Ремкомплект привода генератора

febi № 40308

ПОДХОДИТ ДЛЯ
двигателей Audi, VW, Seat и Škoda 1,6 TDI и
2,0 TDI с системой впрыска Common-Rail

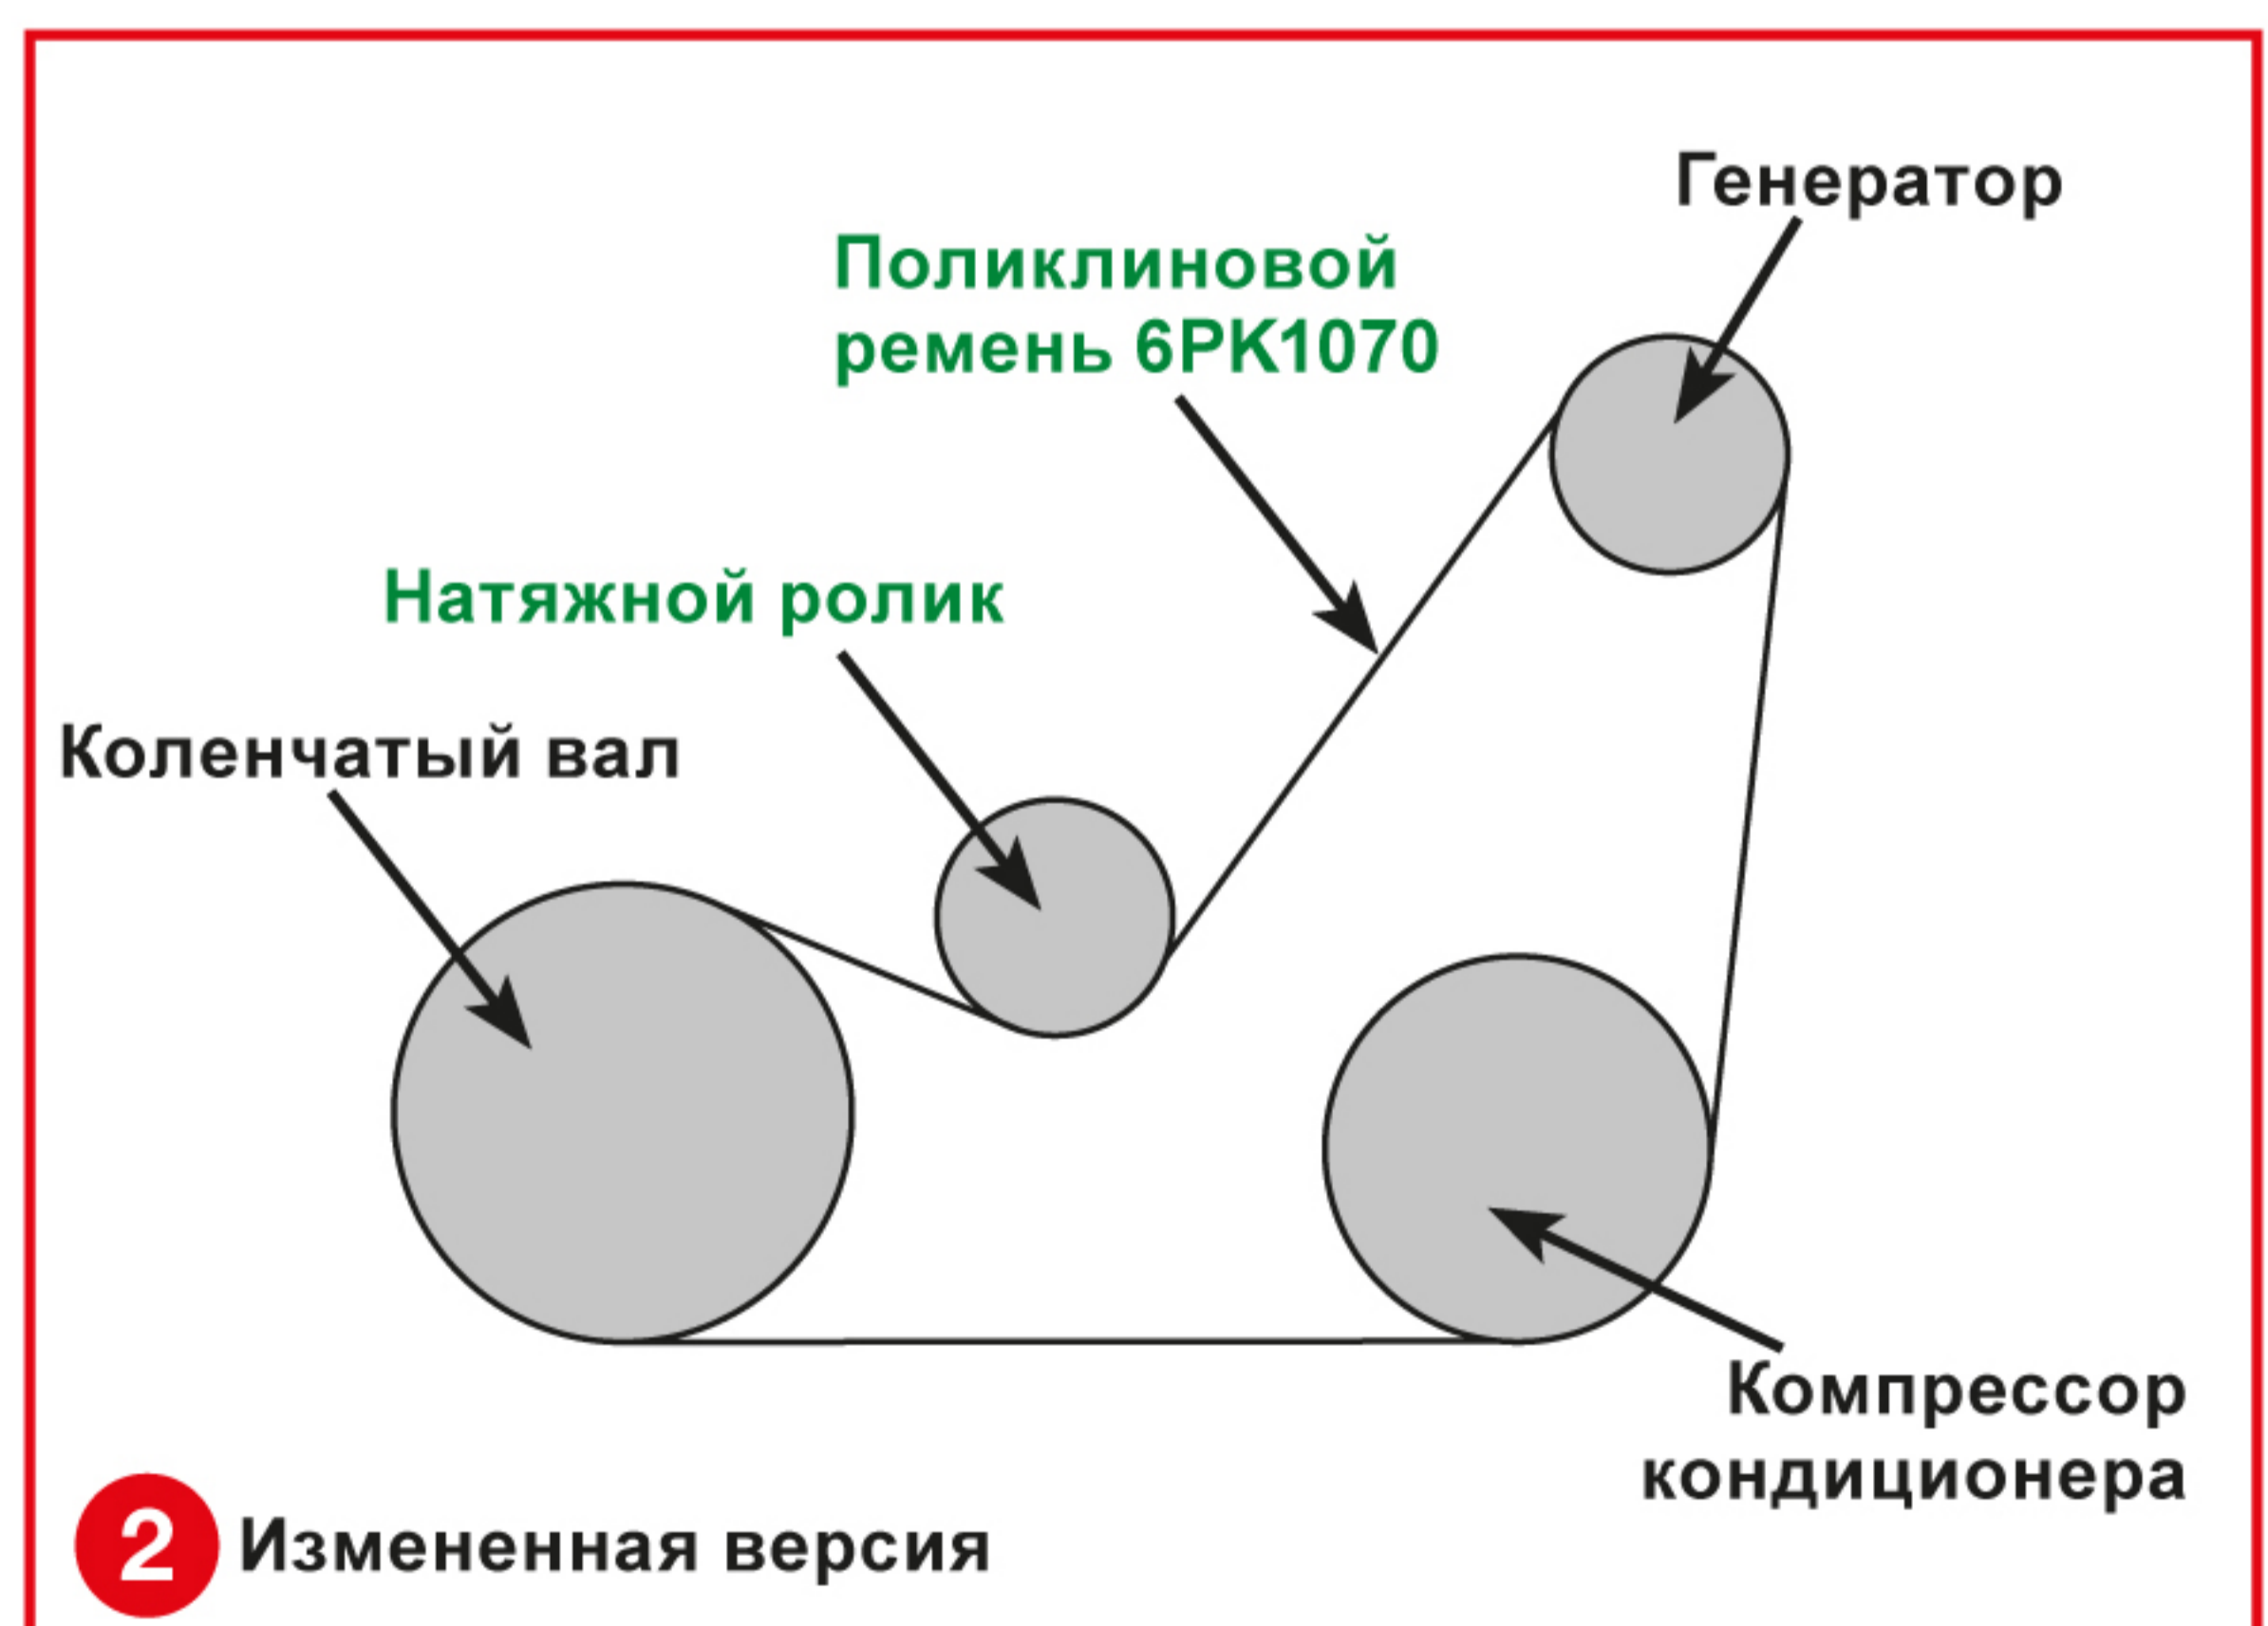
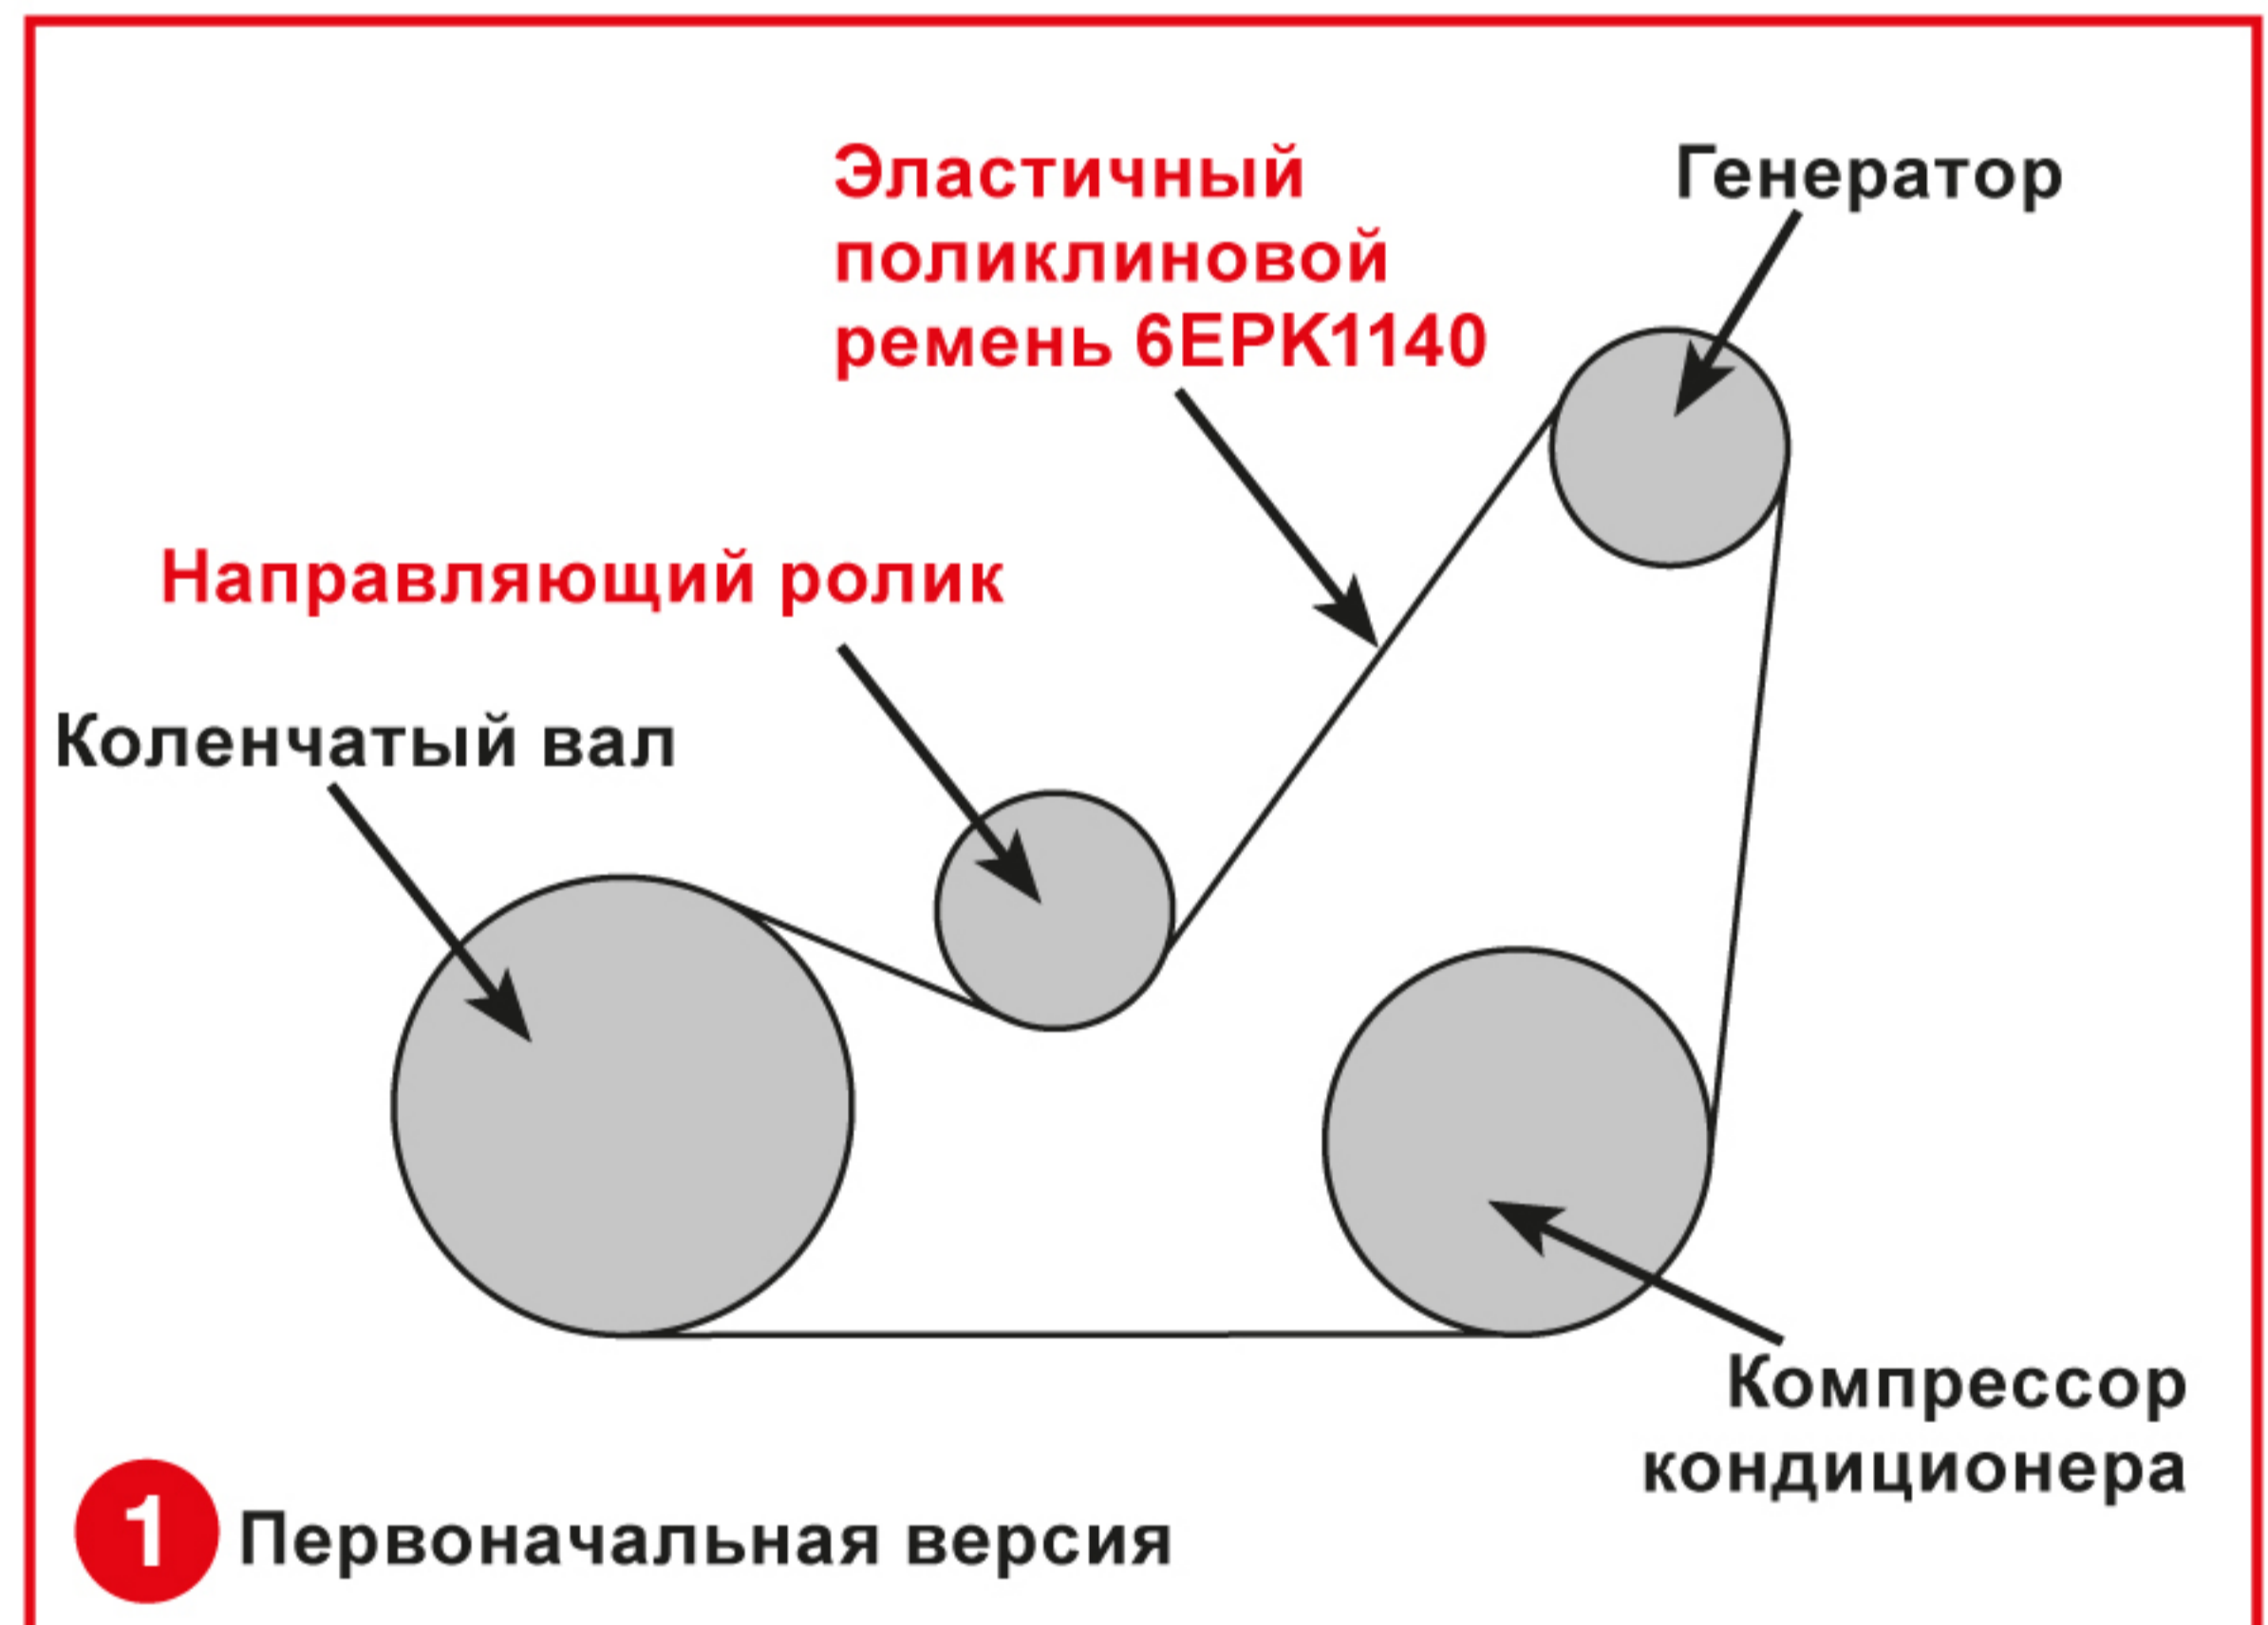
Эластичный поликлиновой ремень 6РРК1140 больше не поставляется для вышеперечисленных двигателей. Новый ремень 6РРК1070 невозможно просто установить вместо него.

Первоначальная версия привода вспомогательных агрегатов была оснащена эластичным поликлиновым ремнем и направляющим роликом (рис. 1). Чтобы улучшить ходовые качества, автопроизводитель разработал новую конструкцию.

Измененная конструкция оснащена вместо эластичного ремня и направляющего ролика новым ремнем и натяжным роликом (рис. 2). По этой причине febi bilstein предлагает, наряду с отдельными компонентами, также и комплект (febi № 40308), который включает в себя не только ремень (febi № 37533) и натяжной ролик (febi № 27618), но и болт крепления ролика.
